**Objet : Restriction d'utilisation de l'AD LFPO (Paris-Orly) cause travaux**

**En vigueur : Du 17 avril 2025 à 03:30 UTC au 09 juillet 2026 à 21:59 UTC**

Lieu : AD : Paris-Orly LFPO

**Illustration - Phase 1 – extrait APDC 01**

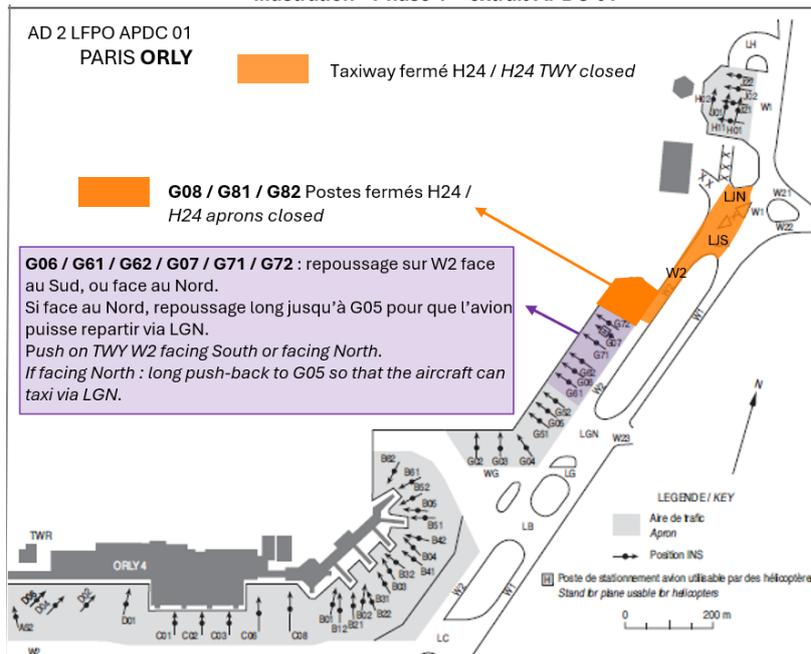
- **Fermetures H24 :**
  - taxiway W2 entre le poste de stationnement G08 exclu et le taxiway LJN inclus,
  - taxiways LJS, LJN,
  - postes de stationnement G08 / G81 / G82.
- **Contraintes d'exploitation H24 :**
  - Les cheminements des aéronefs sont impactés (cf extrait des cartes GMC 01, GMC 02, GMC 03, GMC 04 ci-après).
  - Les repoussages des postes G06 / G61 / G62 / G07 / G71 / G72 seront impactés si face au Sud (cf extrait de la carte APDC 01 ci-après).

Illustration - Phase 2 – extrait APDC 01

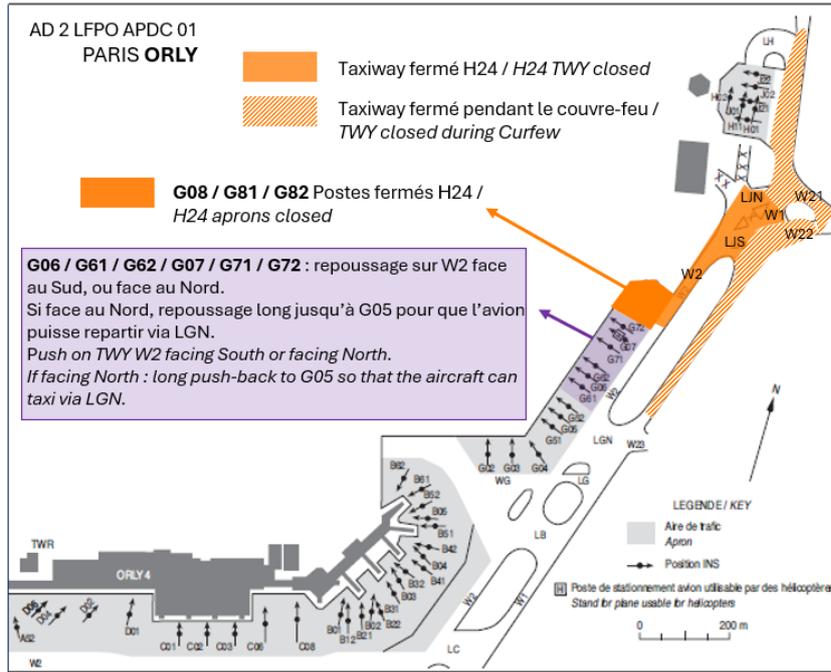
- **Fermeture H24 :**
  - taxiway W2 entre le poste de stationnement G08 exclu et le taxiway LJM inclus,
  - taxiway W1 entre les taxiways W22 exclu et W21 exclu,
  - taxiways LJS, LJM,
  - postes de stationnement G08 / G81 / G82.

- **Contraintes d'exploitation H24 :**
  - Les cheminements des aéronefs seront impactés (cf extrait des cartes GMC 01, GMC 02, GMC 03 et GMC 04 ci-après).
  - Les cheminements des aéronefs (autonomes ou tractés) devant entrer ou sortir de la ZIN (Zone Industrielle Nord), et de ceux devant entrer ou sortir des aires Hotel (Pavillon d'honneur) et Juliet seront impactés.
    - ⇒ Ils devront emprunter la piste 02/20 et le taxiway W21 sur clairance ATC (cf extrait des cartes GMC 01, GMC 03, GMC 04 ci-après).
  - Les repoussages des postes G06 / G61 / G62 / G07 / G71 /G72 seront impactés si face au Sud (cf extrait de la carte APDC 01 ci-après).

Illustration - Phase 3 – extrait GMC 01

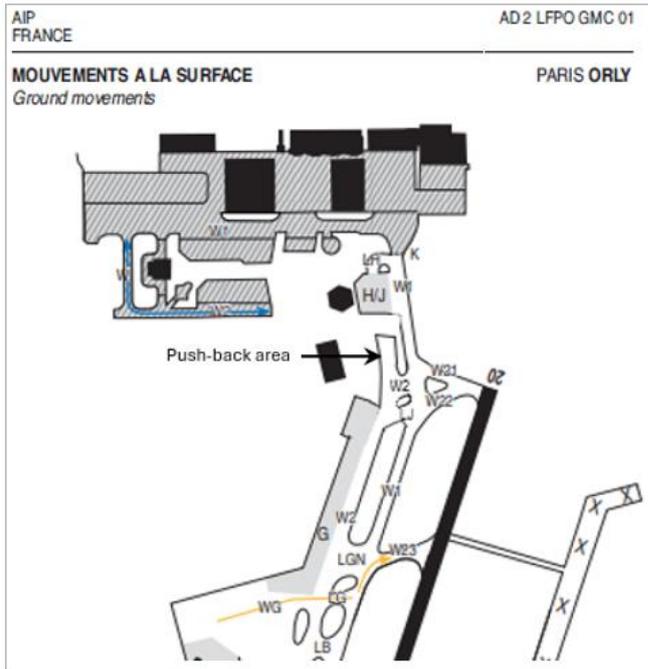
Le taxiway W2 face à l'aire de stationnement G, est ouvert.

Le taxiway LJN réouvre et est renommé sous l'appellation W2, avec circulation possible pour tous types d'aéronefs.

Le taxiway LJS réouvre et est renommé sous l'appellation LJ.

**L'aire de repoussage n'est pas utilisable en phase 3.**

Illustration - Phase finale – extrait APDC 01

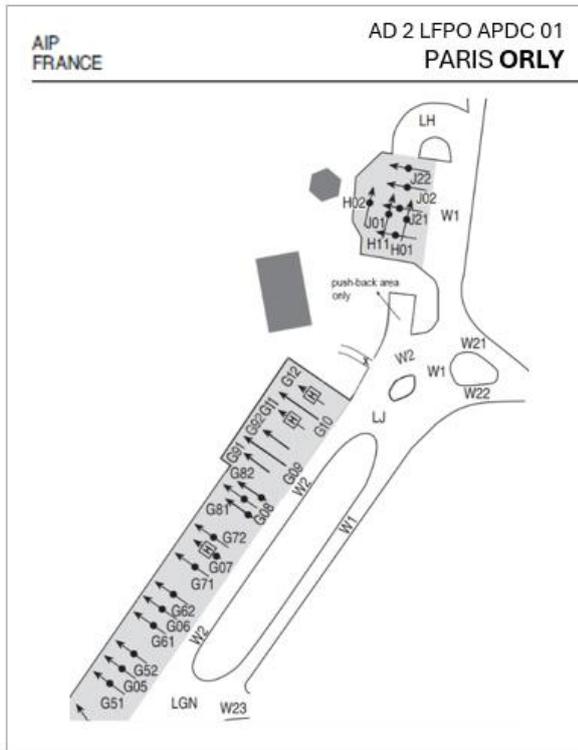
- Renommage du taxiway LJN en W2, avec circulation possible pour tous types d'aéronefs,
- Renommage du taxiway LJS en LJ,
- Ouverture des taxiways W2 et LJ et des postes G08 / G81 / G82,
- Ouverture des postes avions G09, G10 et leurs composantes G91 / G92, G11 / G12,
- Particularité sur l'exploitation des postes G10 et G12 : une aire de repoussage est créée afin de pouvoir permettre un départ des aéronefs face au sud sur W2.

Vigilance : le départ ne peut se faire que par 2 cheminements :

- W2 cap au sud ou,
- W2 cap sud → LJ → W1 cap au sud.
